Regionalverband Ostwürttemberg

Verbandsversammlung des Regionalverbands Ostwürttemberg

Vorberatung Satzungsbeschluss der Teilfortschreibung Windenergie 2025,

Beratung der Ergebnisse der 2. Anhörung und Beschlussfassungen zur Gebietskulisse der Vorranggebiete für regionalbedeutsame Windenergieanlagen, Beschluss

Detailausschnitt Raum Essingen / Heubach / Bartholomä / Schwäbisch Gmünd – VRG 59

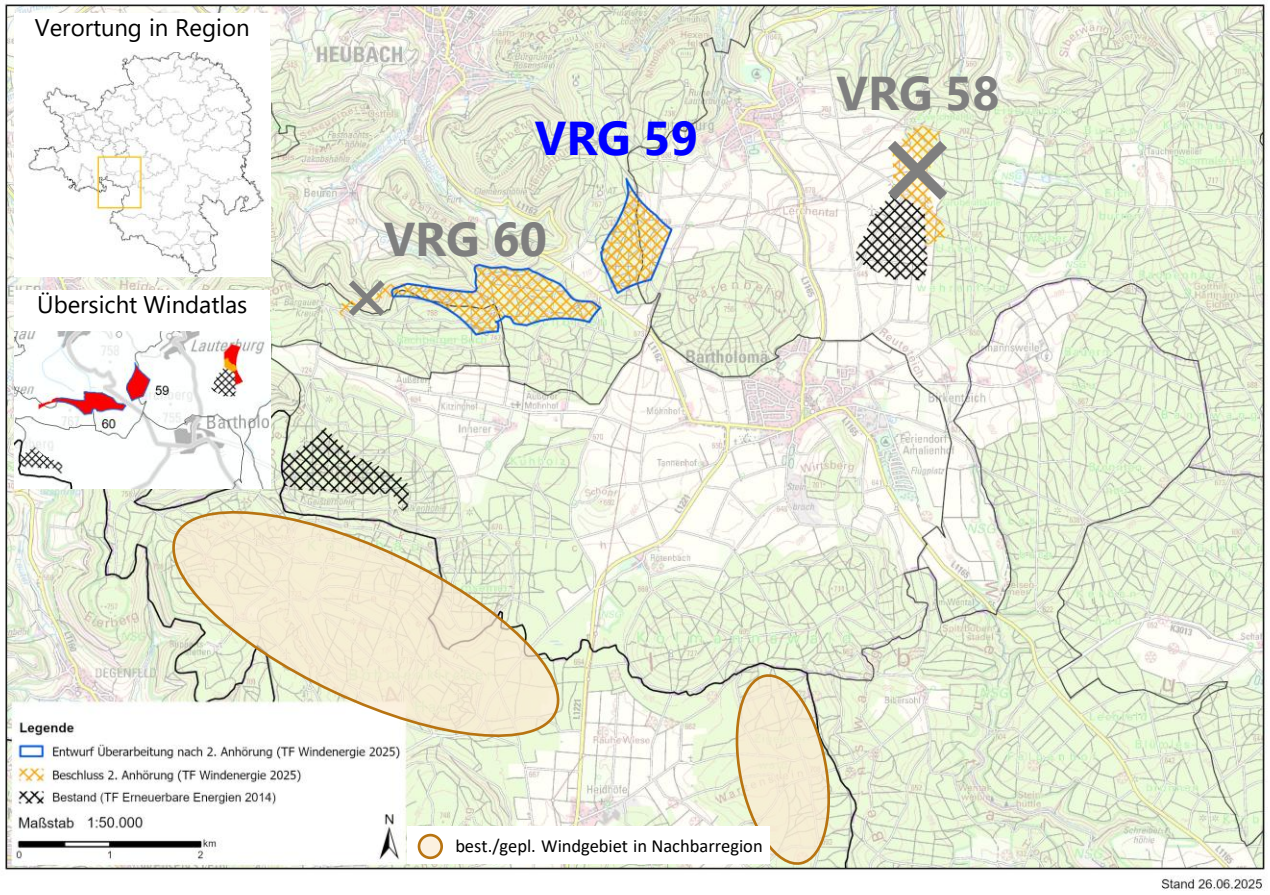
Haltung Kommunen:
→ Essingen: grundsätzlich Zustimmung, 1000m-Abstand beibehalten
→ Bartholomä: Ablehnung wg. Überlastung Raum
→ Heubach: Befürwortung

Stellungnahmen TöB:
→ LRA (LWS): Bedenken, da z.T. Vorbehaltsflur I
→ LRA (UNB): erhebliche Auswirkungen auf Landschaft, insb. LSG und Albtrauf; mit massiven Folgen für die bisher weitgehend unbelastete Albtraufkante;
artenschutzrechtliche Konflikte sind sehr wahrscheinlich;
aus Sicht UNB „stärker konfliktbehaftetes Gebiet"
→ NatSch-Verb.: enorme natur- und artenschutzrechtliche Konflikte, daher kein Kompromiss für Gebiet möglich;
Lage in stark frequentiertem Vogelzugkorridor, vrs. auch erheblicher Fledermauszug

Stellungnahmen Öffentlichkeit:
→ 43 Stellungnahmen, davon 42 Ablehnungen,
1 Kritik wg. Einschränkung Übungsflugraum durch VRG, 59, 60 und gepl. VRG GP-28 (Region Stuttgart)

→ **Übernahme ohne Änderung in Endfassung**
(sehr hohe Windhöffigkeit, Umsetzung trotz artenschutzrechtlicher Bedenken und Vogelzug möglich)
-> In Steckbrief Hinweis auf zu berücksichtigende artenschutzrechtliche Belange, ggf. Untersuchungen und Ausgleichs-, Vermeidungs- oder Minimierungsmaßnahmen

Detailausschnitt Raum Essingen / Heubach / Bartholomä / Schwäbisch Gmünd – VRG 60

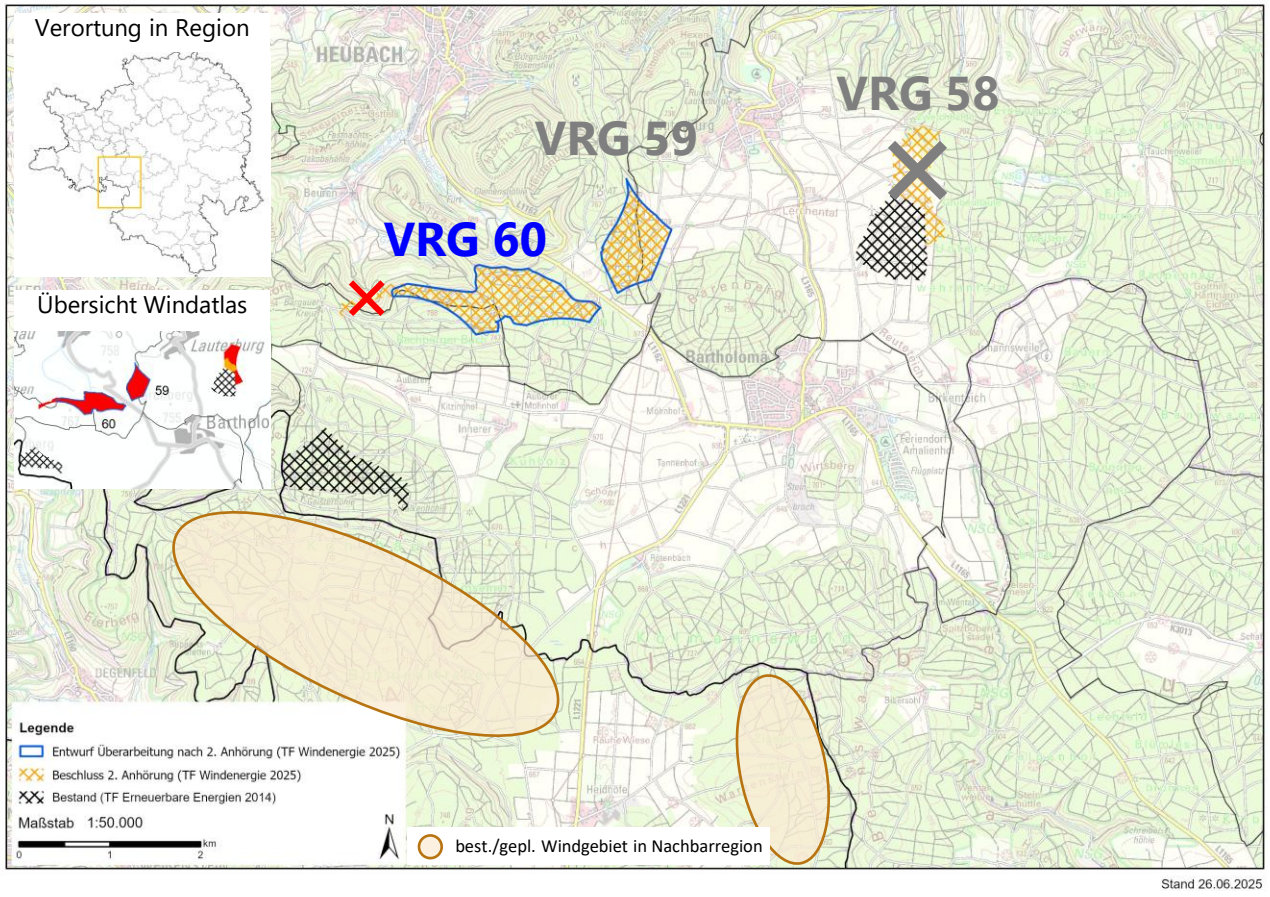
Haltung Kommunen:
→ Schwäbisch Gmünd: Zustimmung mit Betonung des akt. Planungsstandes und Versorgung von Aspen
→ Bartholomä: Ablehnung wg. Überlastung Raum

Stellungnahmen TöB:
→ RPS (HNB): Gebiet im Nahbereich windkraftsensibler Arten, vrs. erhebl. Konflikte → Prüfung und ggfs. Anpassung
→ LRA (UNB): enorme Auswirkungen auf Landschaft, völlige Überformung und massive Auswirkungen auf LSG; Albtrauf sollte stärker gewichtet werden;
aus Sicht UNB „stärker konfliktbehaftetes Gebiet"
→ NatSch-Verb.: enorme natur- und artenschutzrechtliche Konflikte, daher kein Kompromiss für Gebiet möglich;
Lage in stark frequentiertem Vogelzugkorridor, vrs. auch erheblicher Fledermauszug; im Norden und Westen arten- und habitatreiche Wälder mit viel Rotbuchen-Naturverjüngung;
Wochenstubenquartiere Mopsfledermaus (Sonderstatusart) u.a. wahrscheinlich, Buchen-Hallenwald

Stellungnahmen Öffentlichkeit:
→ 15 Stellungnahmen, davon 12 Ablehnungen Gesamtgebiet, 2 Ablehnungen Westbereich, 1 Ablehnung Ostbereich wg. Einschränkung Übungsflugraum

→ **Übernahme mit Änderung (Reduzierung im Westen) in Endfassung (82 ha)**
(sehr hohe Windhöffigkeit, Umsetzung trotz artenschutzrechtlicher Bedenken und Vogelzug möglich. Durch vorgeschlagene Reduzierung Minimierung mehrerer Konflikte: Artenschutz (westlich natur- und artenschutzfachlich höherwertige Bereiche), Albtrauf (Hang) mit Bodenschutzwald, Entlastung Raum)
-> In Steckbrief Hinweis auf zu berücksichtigende artenschutzrechtliche Belange, ggf. Untersuchungen und Ausgleichs-, Vermeidungs- oder Minimierungsmaßnahmen

Detailausschnitt Raum Ellwangen/Unterschneidheim – VRG 45

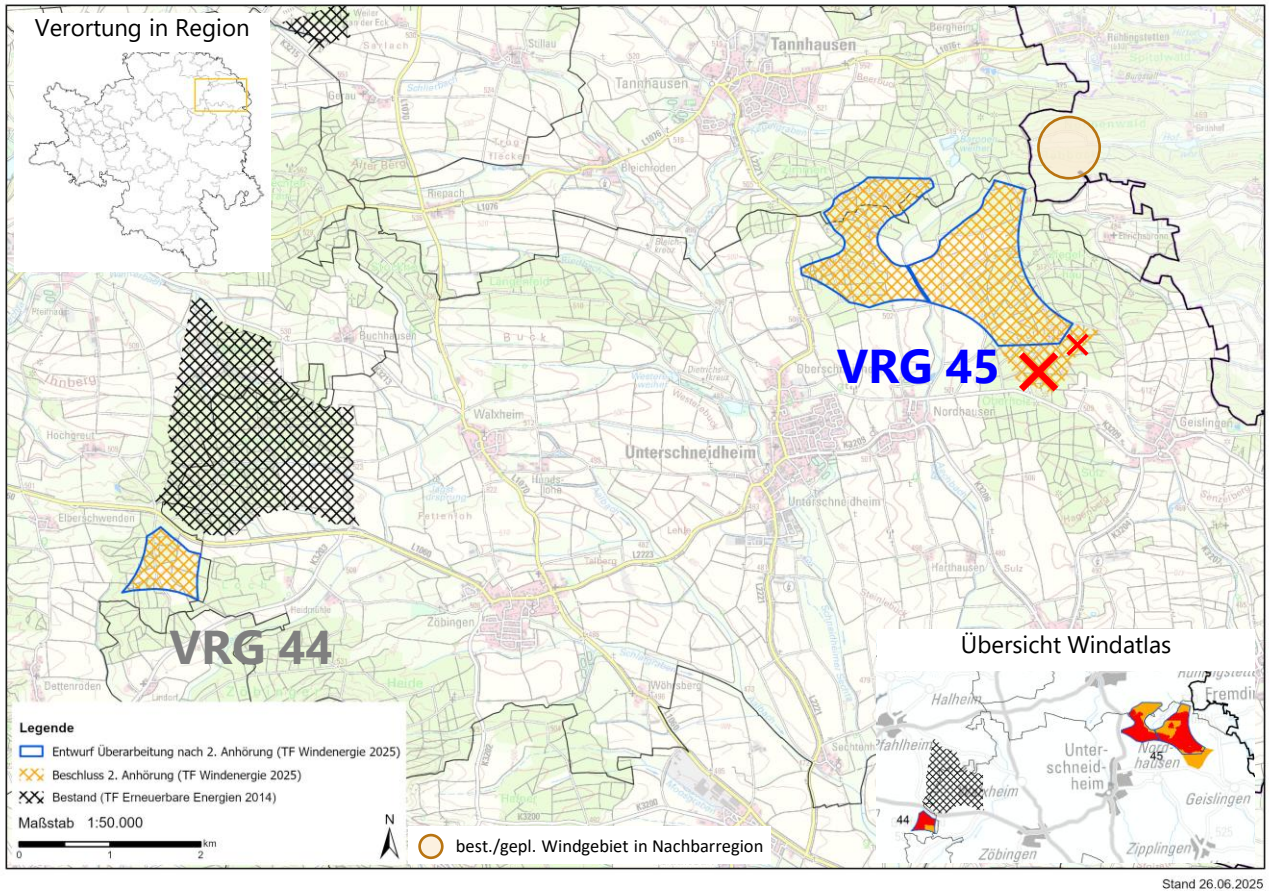
Haltung Kommunen:
→ Unterschneidheim: Reduzierung um ca. 60ha im Südosten wg. Raumschaft, Akzeptanz

Stellungnahmen TöB:
→ LRA (LWS): Bedenken, Vorbehaltsflur I
→ LRA (UNB): sehr kritische Beurteilung wg. Größe, Auswirkungen auf Raum und Rieslandschaft
→ NatSch-Verb.: Brutvorkommen Milane, Revierzentrum Wespenbussard im östlichen Waldgebiet
→ RPV Westmittelfranken: Hinweise auf VRG Wind, Überlastungsschutz, angr. Bereich mit hoher Erholungswirksamkeit, KD Altstadt Dinkelsbühl

Stellungnahmen Öffentlichkeit:
→ 15 Stellungnahmen,
davon 14 Ablehnungen (Überlastung, Erholung), davon 1 Bürgerinitiative mit Hinweis auf „1200 Unterschriften gegen Windpark“), eine Befürwortung (Weiterführung ohne Gebietsreduktion)

→ **Übernahme mit reduzierter Fläche in Endfassung (263 ha)**
(Berücksichtigung Abstand zu Riesrand, Windhöffigkeit gem. Windatlas
Reduktion um 39 ha trotz Betroffenheit einer geplanten WEA)

Detailausschnitt Raum Lauchheim/Bopfingen – VRG 48

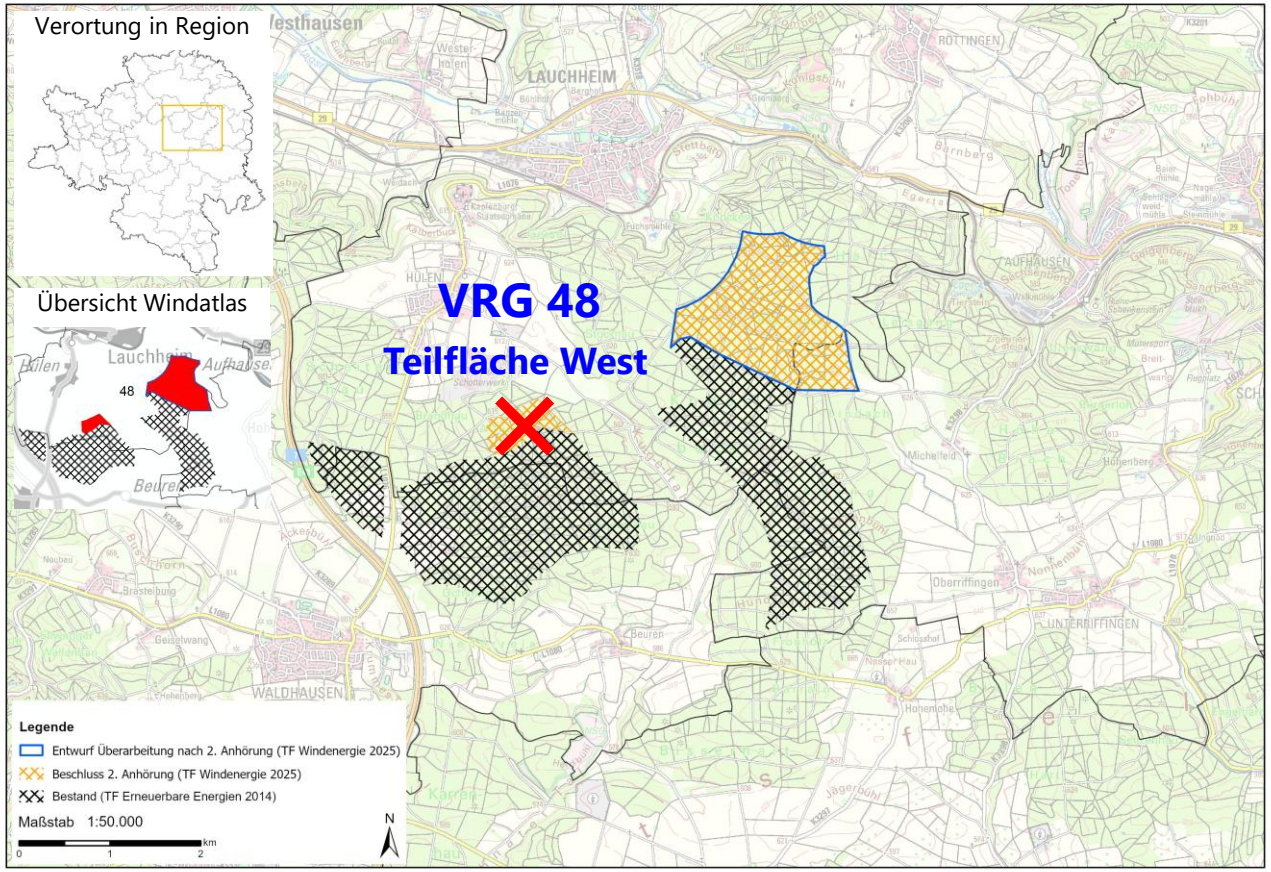
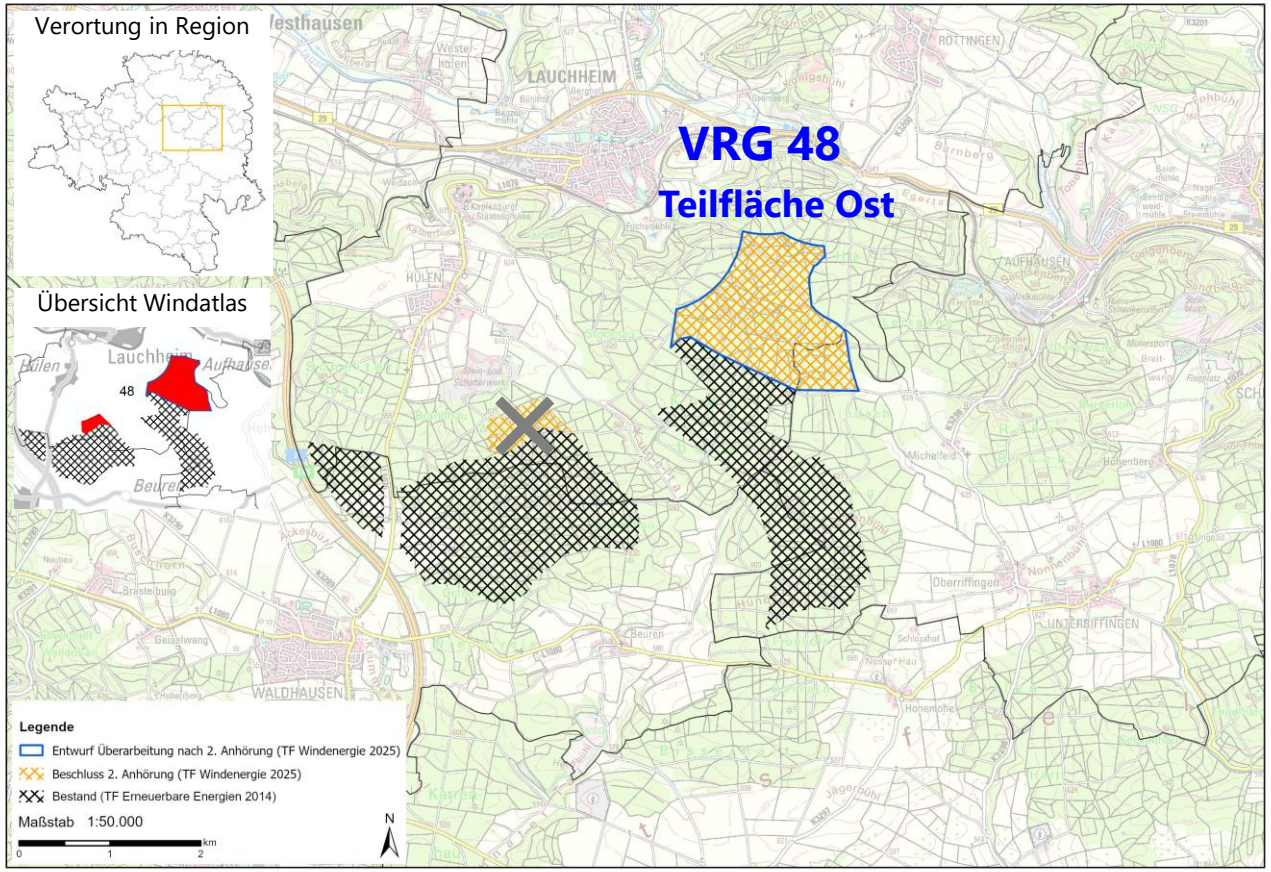
Haltung Kommunen:
→ Lauchheim: Befürwortung
→ Bopfingen: Zustimmung, Anregung Berücksichtigung Flugkorridor

Stellungnahmen TöB:
→ RPS (Verkehr): Hinweis auf gepl. An-/Abflugkorridor AA-Elchingen, Aufnahme Hinweis in Steckbrief
→ RPS (LAD): erhebl. Konflikte Kulturdenkmale Ipf, Kapfenburg, Hohenbaldern
→ LGRB und ISTE: Prüfung / Rücknahme Westbereich , langfristige Sicherung Rohstoffabbau
→ LRA (UNB): Ostbereich: zusätzl. Belastung Landschaft (Kapfenburg, Albtrauf)
→ NatSch-Verb.: Westbereich: Uhu, Rotmilan, evtl. Wildkatze; Funktionserhalt intern. Wildtierkorridor
→ EnBW ODR: Hinweis auf geplante Flugkorridore

Stellungnahmen Öffentlichkeit:
→ 5 Stellungnahmen,
(Wiederaufnahme 1. Entwurf, 2 x Reduzierung (West- bzw. Ostbereich), 2 x Ablehnung/Bedenken)

Stellungnahmen TöB:
→ RPS (Verkehr): Hinweis auf vorgeschlagene An-/Abflugkorridore AA-Elchingen und Bopfingen, Aufnahme Hinweis in Steckbrief
→ RPS (LAD): erhebl. Konflikte Kulturdenkmale Ipf, Kapfenburg, Hohenbaldern
→ LRA (UNB): Ostbereich: erhebl. landschaftl Auswirkung v.a. auf Albtrauf und Denkmale
→ NatSch-Verb.: Ostbereich: Revierzentrum Wespenbussard im Gebiet, Uhu-/Wanderfalke und Fledermausvork. im nahen Umfeld; Funktionserhalt intern. Wildtierkorridor
→ EnBW ODR: Information zu WEA-Planung, Hinweis auf geplante Verlegung der Flugkorridore

Zusatzinformation:
→ Ergebnis Rückfrage bei RPS (StEWK) zu An-/Abflugkorridoren: Keine rechtliche Grundlage für Berücksichtigung auf Regionalplanebene, Prüfung der luftrechtlichen Belange bei Anlagenplanung, zwischen Betroffenen erfolgt derzeit eine Abstimmung

→ **Keine Übernahme Teilfläche West in Endfassung (-29 ha)**
(langfristige Sicherung Rohstoffabbau)

→ **Übernahme der östlichen Teilfläche ohne Änderung in Endfassung (207 ha)**
(sehr hohe Windhöffigkeit, Anwendung § 2 EEG hinsichtlich Denkmalschutz, Berücksichtigung der vorgeschlagenen Flugkorridore findet Anwendung bei der konkreten Anlagengenehmigung)

Detailausschnitt Raum Steinheim / Gerstetten / Herbrechtingen – VRG 62

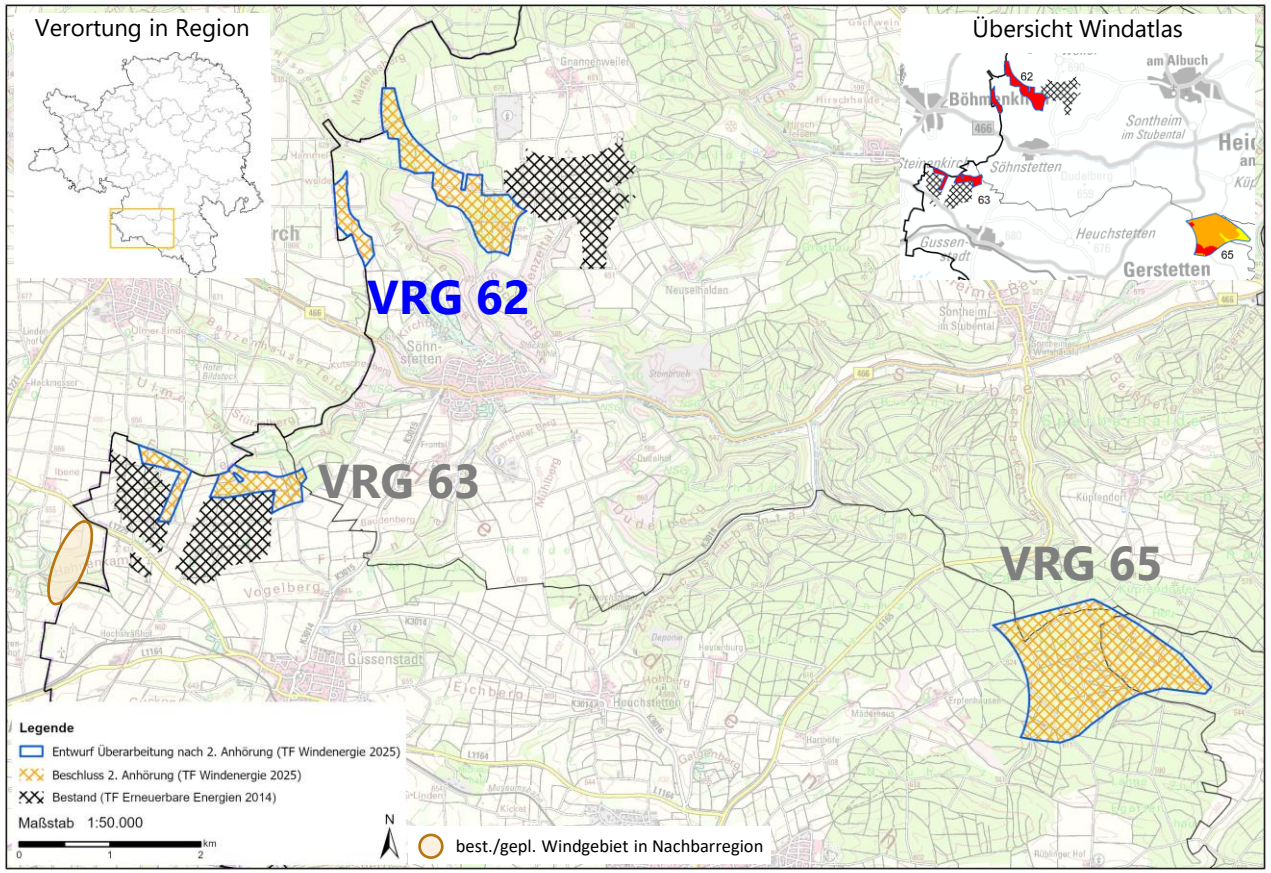
Haltung Kommunen:
→ Steinheim: Erweiterung nach Norden gewünscht
→ Böhmenkirch: Ablehnung westl. Teilfläche wg. Überlastung

Stellungnahmen TöB:
→ LGRB: südwestlicher Teil Vorkommen hochreiner Kalksteine, Bitte um Prüfung und Überarbeitung des VRG
→ VRS: flächenmäßige Reduktion wg. Überlastungssituation von Böhmenkirch
→ NatSch-Verb.: Im Umfeld diverse Brutvorkommen (u.a. Baumfalke, Wespenbussard, Milane), im Bereich des Steinbruchs (>2km entfernt) Uhu, Wanderfalke und Kolkrabe; mögliches Vorkommen Luchs; Lage im Verdichtungsbereich Vogelzug
→ Terranets bw: Planungstrasse Gas verläuft durch VRG

→ **Übernahme östliche Teilfläche mit kleinflächiger Änderung in Endfassung (71 ha)**
(Reduzierung an Randbereiche wg. Abstand zu Gasleitung)

→ **Diskussion westliche Teilfläche (16 ha)**
(Überlastung, formale Betroffenheit des südlichen Bereichs der Teilfläche)

Detailausschnitt Raum Niederstotzingen / Sontheim / Hermaringen – VRG 66

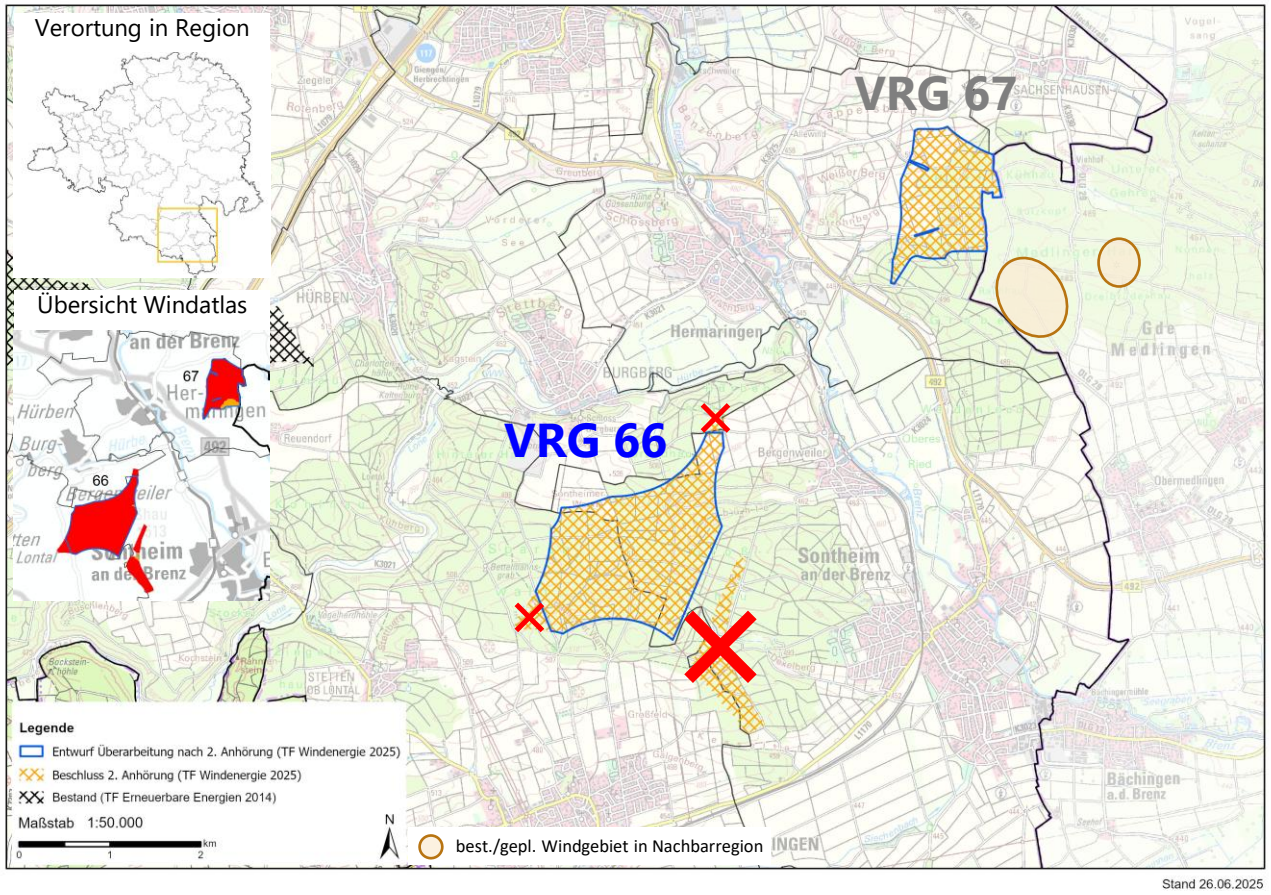
Haltung Kommunen:
→ Niederstotzingen: Ablehnung der Teile auf Gemarkung wg. Erholungswald, KD Keltenschanze, Ablehnung östliche Teilfläche weg. Wohnbebauung, Vorschlag für Reduzierung
→ Sontheim: keine Stellungnahme

Stellungnahmen TöB:
→ Bundeswehr: Zuständigkeitsbereich Luftverkehr Laupheim mit Bauhöhenbegrenzung bis 1.053m ü. NHN
→ LGRB: langfristige Erweiterung Steinbruch nicht mögl., Aufnahme Hinweis zu mögl. Rohstoffnutzung bei konkretem Vorhaben
→ RPS (StEWK und LDA): „problematisches Gebiet" wg. denkmalrechtlicher Belange, Sichtbarkeitsanalyse und Bewertung Beeinträchtigung bei konkretem Vorhaben
→ RPS (HNB): Gebiet im Nahbereich windkraftsensibler Arten, vrs. erhebl. Konflikte ->Prüfung und ggfs. Anpassung
→ LRA HDH: Tourismus: Betroffenheit Albschäferweg, aber Beurteilung mögl. Beeinträchtigung erst bei konkreter Planung
→ NatSch-Verb: whrs. Fledermausvorkommen (auch Sonderstatusarten) im VRG; landesweit bedeutende Graureiherkolonie NSG Ravensburg, Vorschlag Reduzierung spitzzulaufende Erweiterung im Norden

Stellungnahmen Öffentlichkeit:
→ 1 Stellungnahme (Zustimmung)

→ **Übernahme mit Änderung in Endfassung (268 ha)**
(sehr hohe Windhöffigkeit, Minderung Konflikte durch Anpassung:
Südwesten: Berücksichtigung archäologisches Kulturdenkmal keltische Viereckschanze;
Norden: Minimierung artenschutzfachlicher Konflikte;
Südosten: Entlastung Raum, Berücksichtigung Anregung HNB)
